**Verslag huishoudelijke elektrische installatie op laagspanning en zeer lage spanning****Algemeen:**

Referentie: 010-20260319-02	Datum controle: 19/03/2026
Keurder: 010

Eigenaar: Van Hoof	EAN-code: 541448820045084148
Adres installatie: Ringenhofweg 122, 2500 - Lier	Nummer teller(s): 1LGZ0577250734
	Distributienetbeheerder installatie: Fluvius
Datum uitvoering installatie:	<input type="checkbox"/> Vóór 01/10/1981 <input checked="" type="checkbox"/> Tussen 01/10/1981 en 01/06/2020 <input type="checkbox"/> Vanaf 01/06/2020
Type:	<input checked="" type="checkbox"/> Woonenheid <input type="checkbox"/> Niet-huishoudelijk <input type="checkbox"/> PV <input type="checkbox"/> Batterij <input type="checkbox"/> Laadpaal

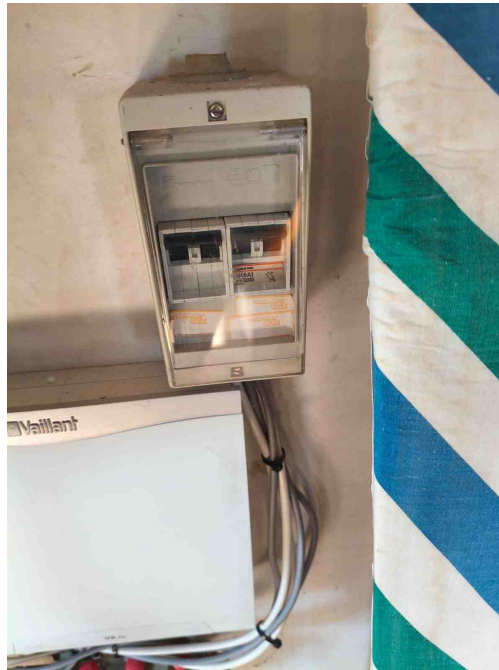
B17 - De voedingsspanning is niet op elk bord vermeld (Boek 1: 3.1.3.3).

Opmerking: Oa bord 1 en 2

B18 - Het volgnummer is niet op elk bord vermeld (Boek 1: 3.1.3.3).

Opmerking: Oa bord 1 en bord 2

B06 - Het elektrisch verdeelbord heeft niet de minimale beschermingsgraad IPXX-B in een gewone ruimte (Boek 1: 4.2.2.3).

Opmerking: Oa bord 2

C38 - Het gebruikte kabeltype (snoerkabel) voldoet niet aan de specificaties die van toepassing zijn op voedingsleidingen voor vaste installatie (Boek 1: 1.4.2.1, 5.2.6.2).

Opmerking: Oa bord 2

B16 - De interne soepele geleiders zijn niet aan beide uiteinden voorzien van samenknijpende hulzen of evenwaardig (Boek 1: 5.3.5.5).

Opmerking: Oa bord 2 snoerkabel

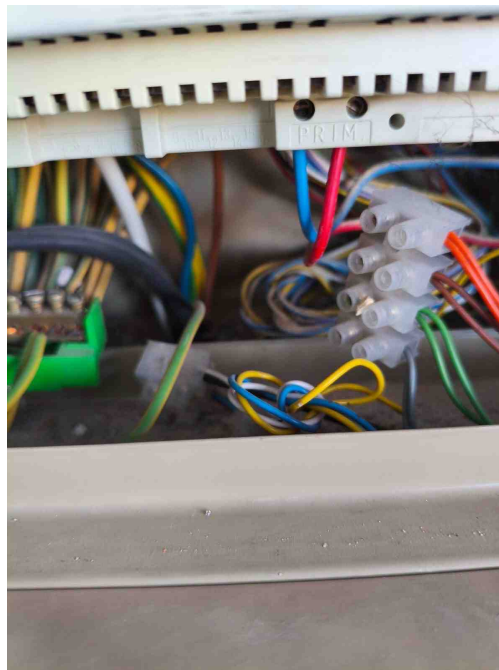
B17 - De voedingsspanning is niet op elk bord vermeld (Boek 1: 3.1.3.3).
Opmerking: Oa bord 1 en 2

B18 - Het volgnummer is niet op elk bord vermeld (Boek 1: 3.1.3.3).
Opmerking: Oa bord 1 en bord 2

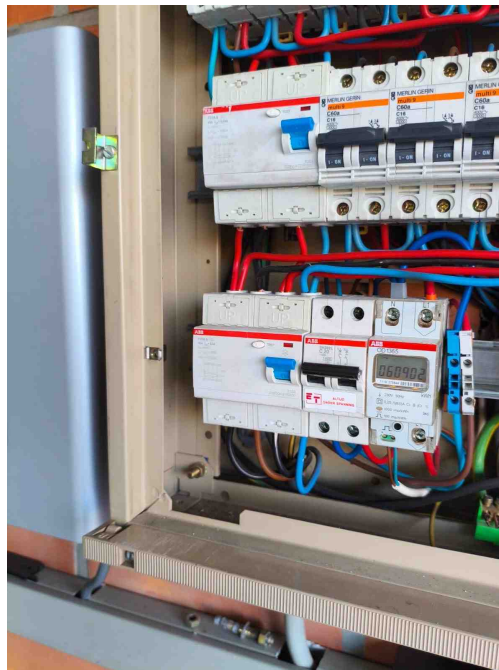
C35 - Er zijn doorverbindingen gemaakt met lusterklemmen; er kon niet aangetoond worden dat deze klemmen geschikt zijn voor de aanwezige spanning, stroom en draadsectie en dat ze "CE" zijn (Boek 1: 1.4.2.1.).

Opmerking: Oa bord 1

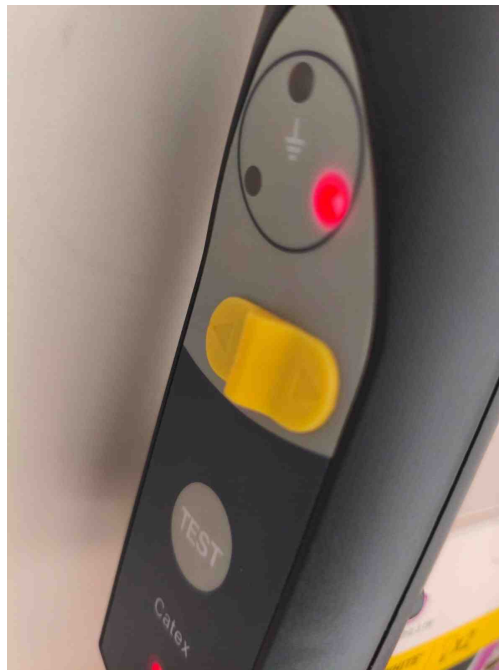
T03 - Contactdozen met randaarding zijn niet toegelaten in huishoudelijke installaties en in niet huishoudelijke installaties zonder BA4/BA5 personeel (Boek 1: 5.3.5.2).
Opmerking: Oa slaapkamer

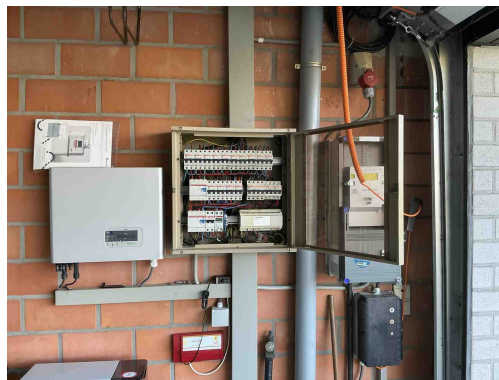
A16 - Er is geen continuïteit van de beschermingsgeleider van de contactdoos (Boek 1: 5.4.3.4).
Opmerking: Oa badkamer 2
